Dotyczy: *uzgodnienia w zakresie kolizji z istniejącą zielenią, projektów zagospodarowania terenu w zakresie przyjętych rozwiązań projektowych w związku z zadaniem inwestycyjnym polegającym na „Budowie i przebudowie pętli oraz peronów przystankowych wraz z infrastrukturą towarzyszącą” w Zielonej Górze.*

inwestycja:	BUDOWA PRZYŁĄCZA ENERGETYCZNEGO ORAZ MONTAŻ TABLICY INFORMACJI PASAŻERSKIEJ NA PRZYSTANKU NR 206 W RAMACH INWESTYCJI POD NAZWĄ: "BUDOWA I PRZEBUDOWA PĘTLI ORAZ PERONÓW PRZYSTANKOWYCH WRAZ Z INFRASTRUKTURA TOWARZYSZĄCA"
-------------	--

PROJEKT ZAGOSPODAROWANIA TERENU

Dotyczy: *uzgodnienia projektowanego przebiegu przyłączy elektroenergetycznych nn 0,4kV, lokalizacji tablic informacji pasażerskiej, biletomatów i wiat przystankowych oraz budowy nawierzchni przystanków w mieście Zielona Góra, pod względem kolizji z istniejącym i projektowanym uzbrojeniem elektroenergetycznym.*

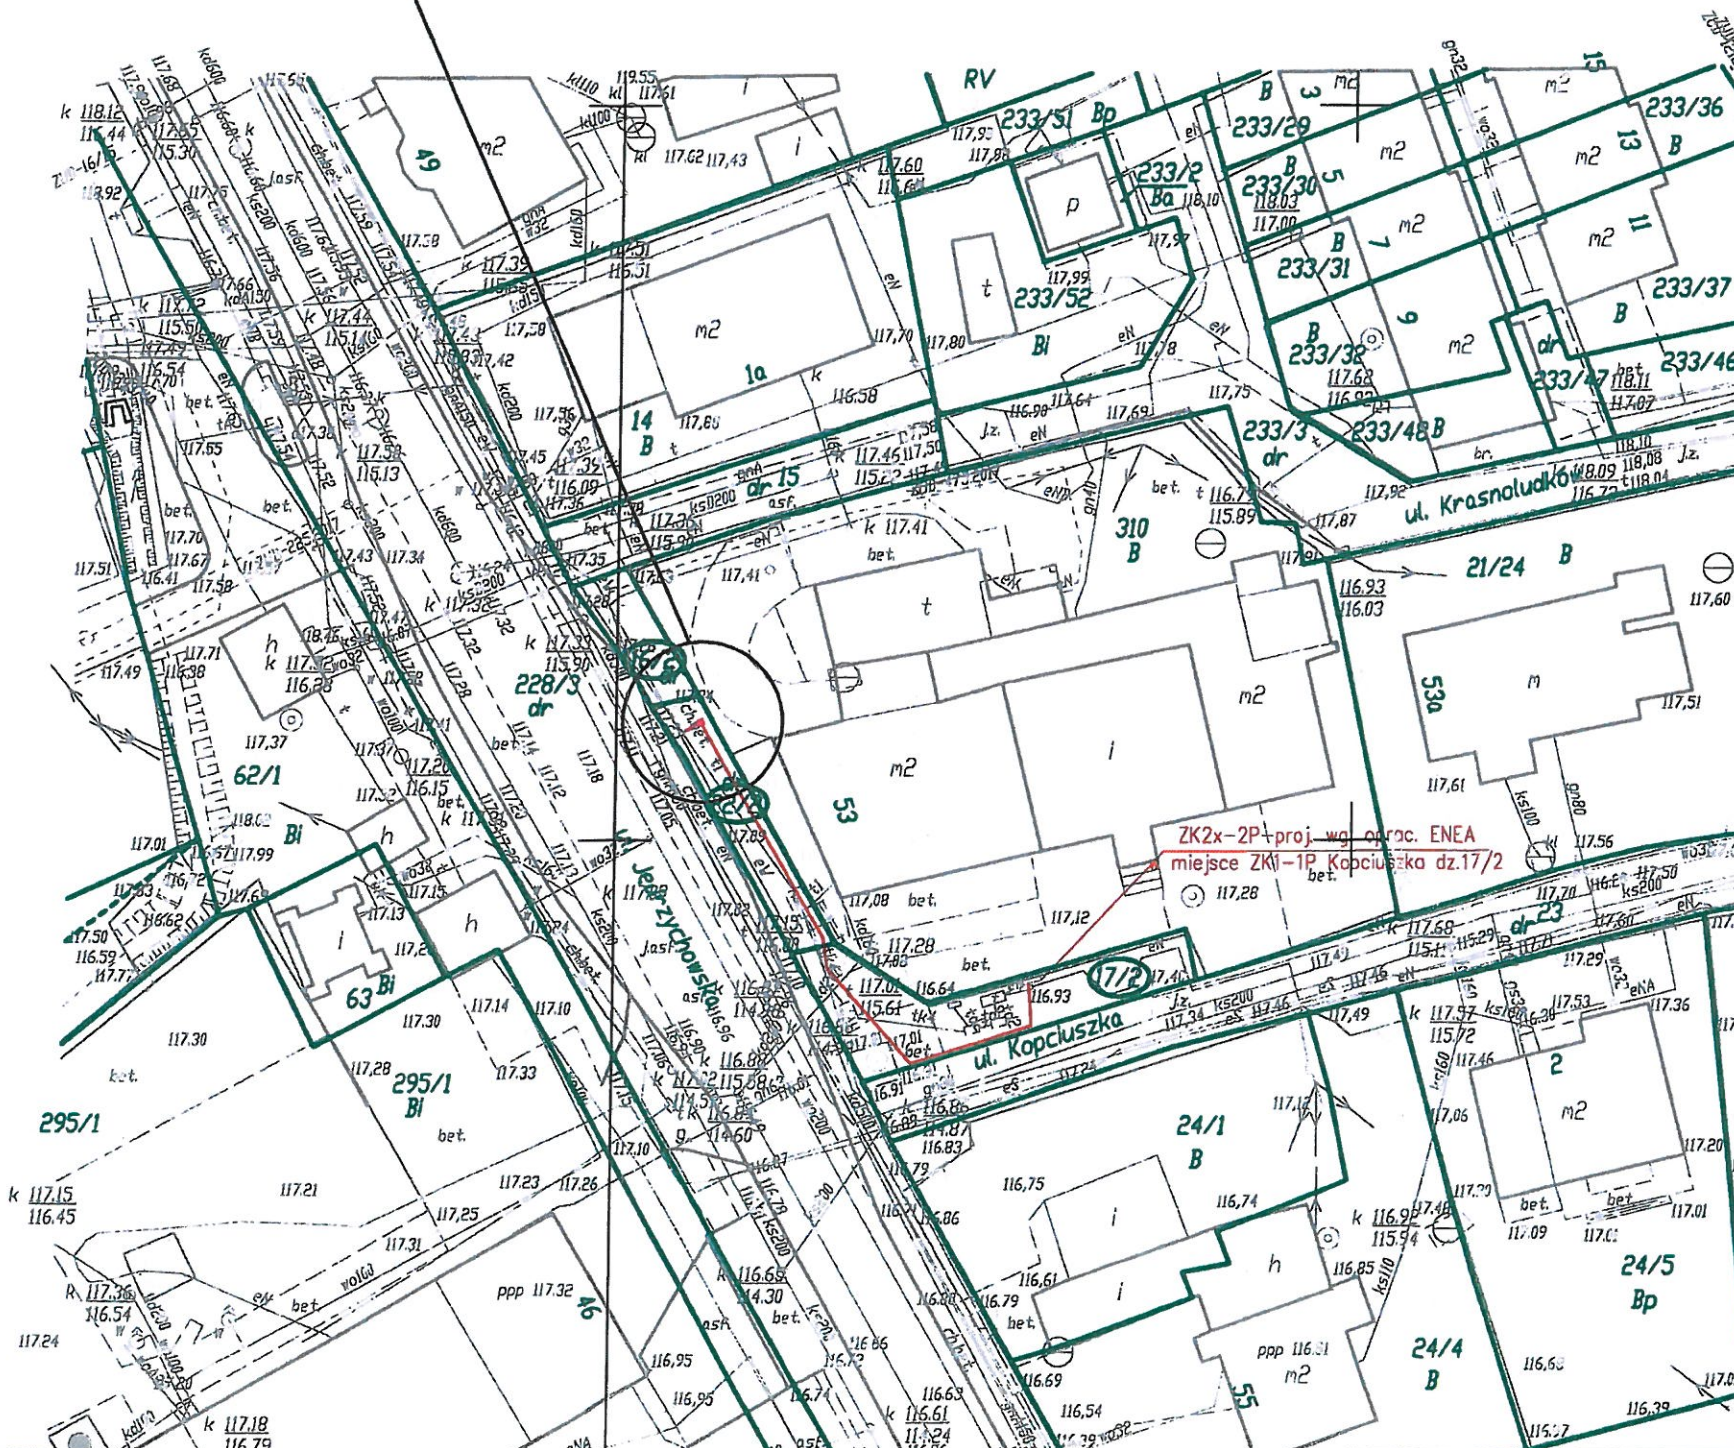
1. Prace ziemne w odległości mniejszej niż 3m od naniesionych urządzeń elektroenergetycznych, należy wykonać wyłącznie ręcznie z zachowaniem szczególnej ostrożności.

Linie kablowe nn 0,4kV oraz SN 15kV należy zabezpieczyć rurami osłonowymi dwudzielnymi w miejscach zbliżeń projektowanych fundamentów tablic informacyjnych i biletomatów oraz na odcinkach przebiegających pod projektowanymi wiatami przystankowymi.

Linie kablowe nn 0,4kV oraz SN 15kV przebiegające wzdłuż projektowanej palisady przy ul. Mieczysławowej należy zabezpieczyć rurami osłonowymi dwudzielnymi przed budową palisady oraz przeprowadzić ich regulację wysokościową.

Lokalizacja złączy dla zasilania tablic oraz biletomatów może ulec zmianie na etapie opracowania przez Enea Operator Sp. z o.o. projektów technicznych przyłączy.

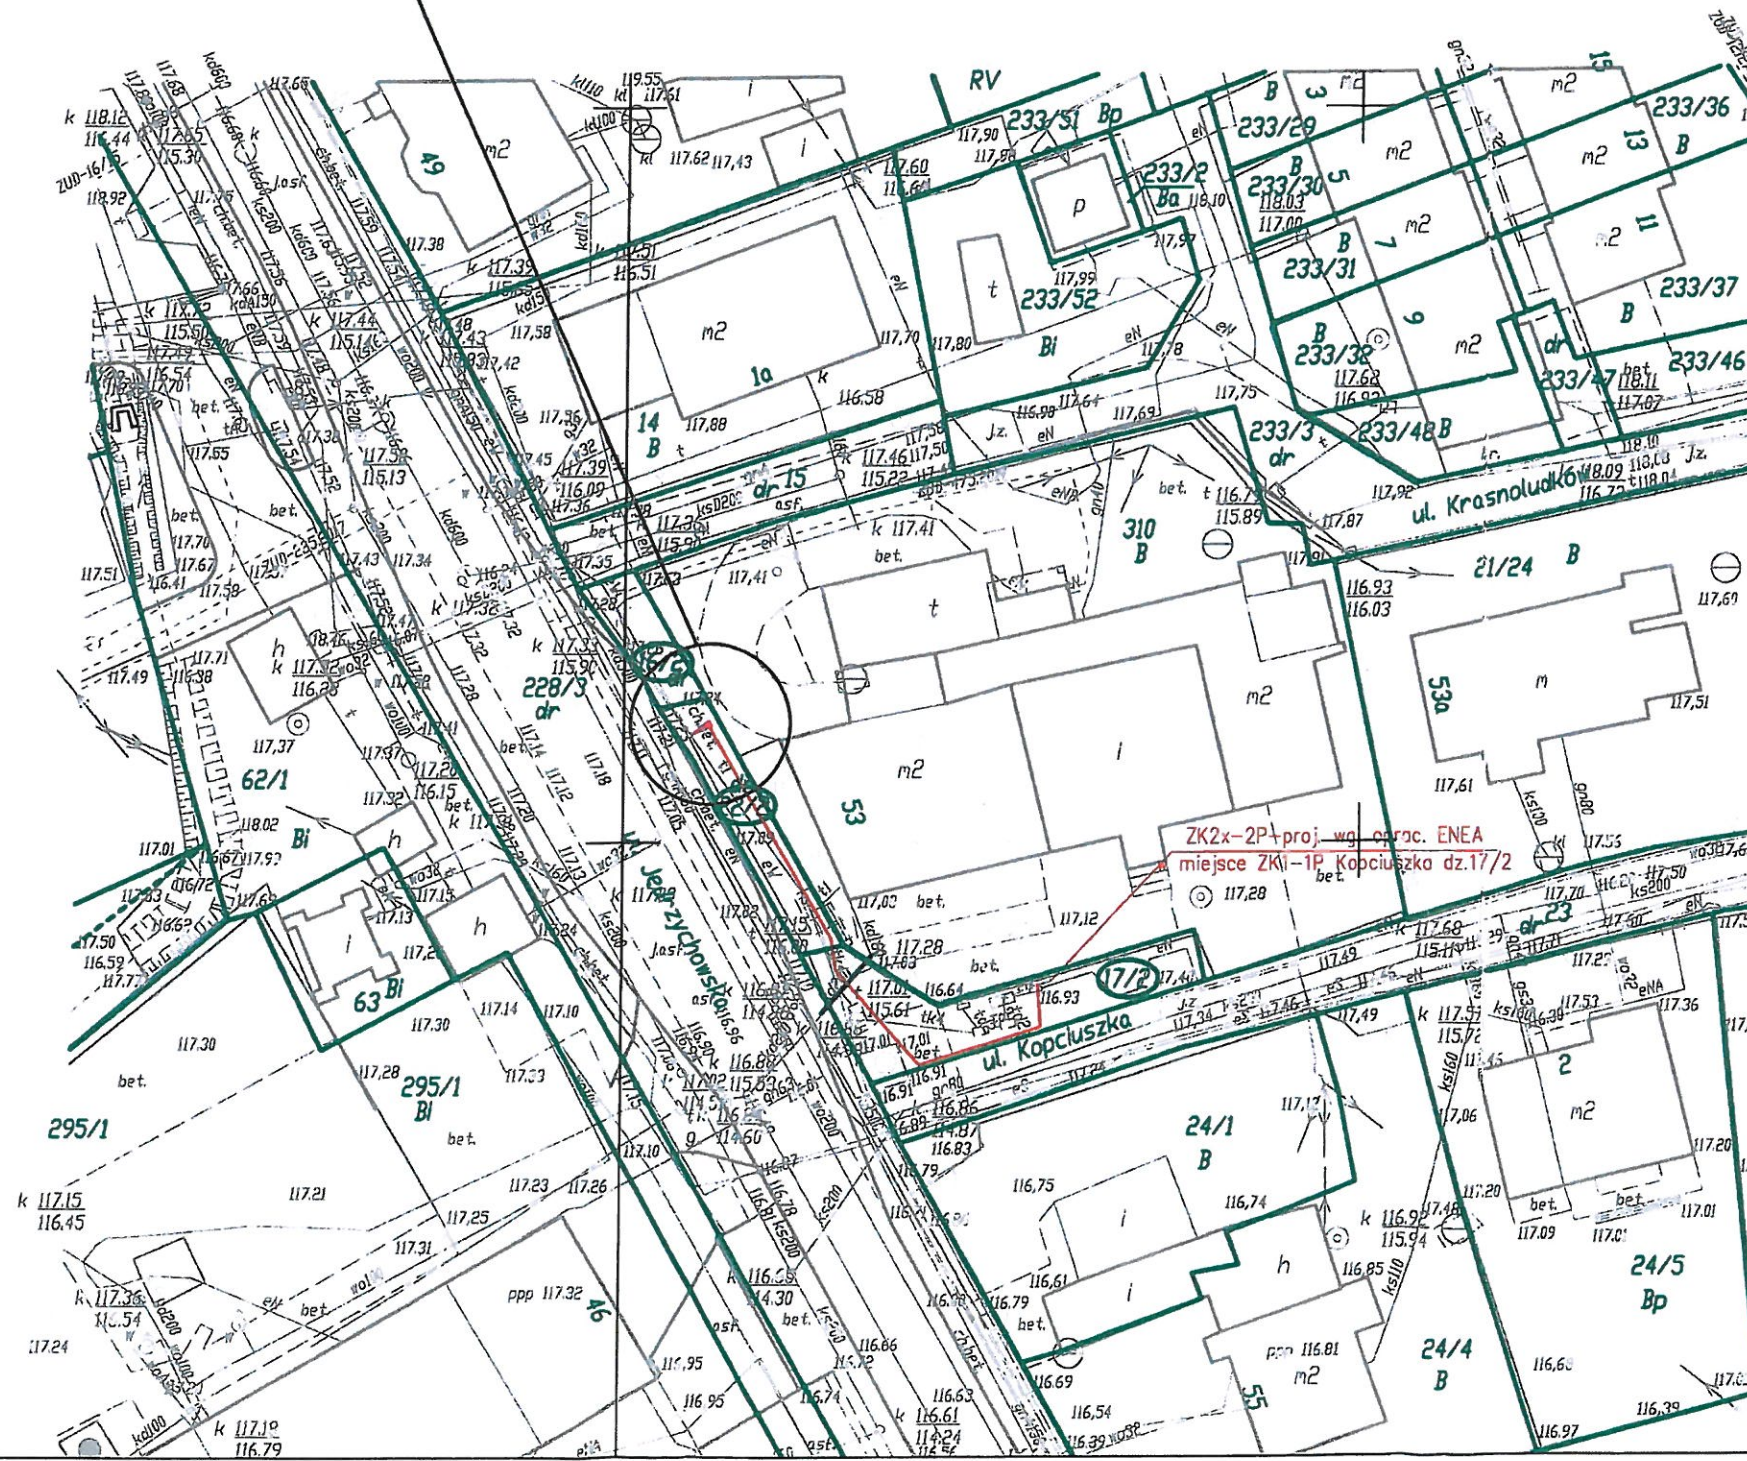
istniejące urządzenia kanalizacyjne
